Výšková regulace v Metropolitním plánu

Typ vyjádření:	Připomínka
Vyjádření k:	grafické části (výkresům)
Připomínkované prvky:	Čtverec výškové regulace (11)
V lokalitách:	307/Nad Kyjským Rybníkem, 512/Sídliště Hloubětín, 204/Hloubětín, 502/Sídliště Lehovec, 084/Lehovec

Zákres připomínky – lokalizace:

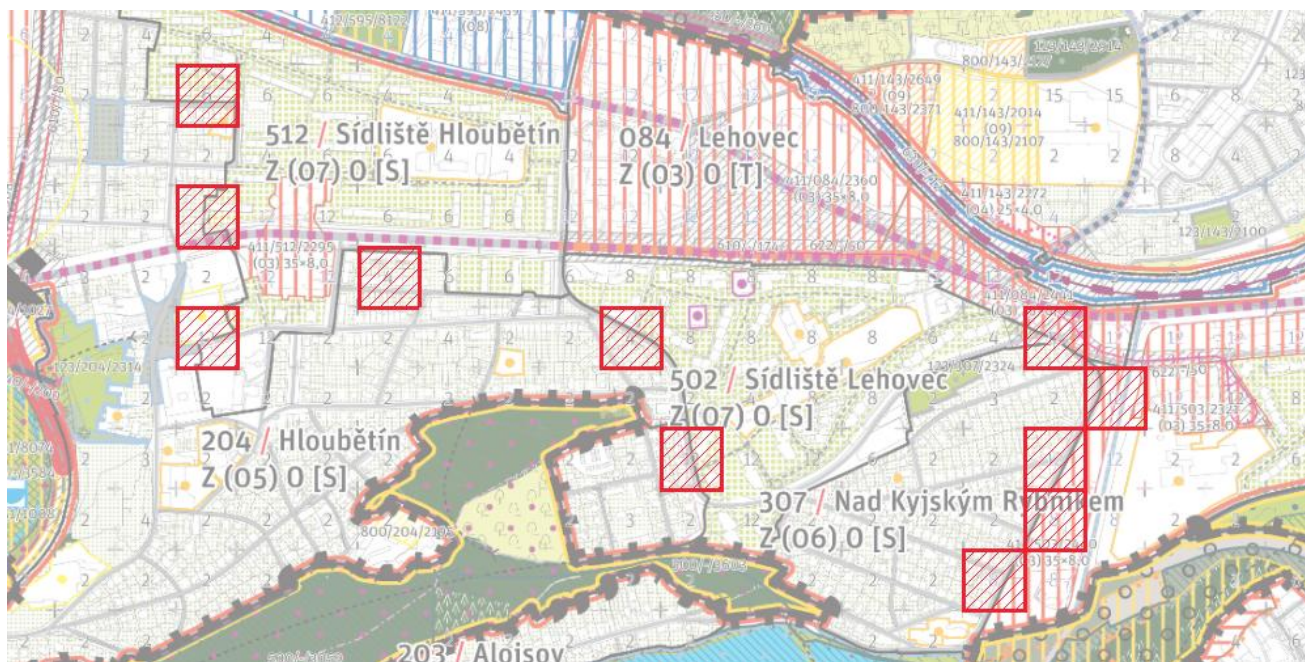
Nesouhlasíme s regulací výškové výstavby pomocí rastru čtverců 100x100 metrů, který je v praxi nevyužitelný.

Požadujeme, aby výšková regulace byla upravena na základě analýzy urbanistických hodnot území ve smyslu dokumentu MMR z r. 2014 – Politika architektury a stavební kultury ČR – téma 3.

Regulace pomocí rastru 100 x 100 m není dostatečně podrobná, zejména proto, že mechanicky dělí území bez ohledu na rozhraní různých forem a charakterů zástavby. Svoji vágností vytváří rozsáhlý prostor správního uvážení stavebního úřadu, včetně vystavení úřadu nejrůznějším tlakům včetně možné korupce, a následně i pro napadání rozhodnutí.

Problematické je použití rastru zejména na rozhraních například mezi

zástavbou rodinnými domy a vícepodlažními objekty, kde například může legalizovat průniky vícepodlažních domů do vilové čtvrti. Takové spojení v jednom čtverci přinese spíš problém než řešení.

Některé čtverce mohou zahrnout území sousedících lokalit s velmi odlišným charakterem – například lokality MPP - 307 / Nad Kyjským Rybníkem (struktura zahradního města) a 503 / Sídliště Černý Most (modernistická struktura) a Transformační plocha 411/503/2440 mezi ulicemi Broumarská a Vajgarská o rozloze 34230 m² je v současném územním plánu vedena jako plocha ZP. Obdobně je to také mezi lokalitou 520 / Sídliště Lehovec, 512 / Sídliště Hloubětín a lokalitou 520 / Hloubětín.
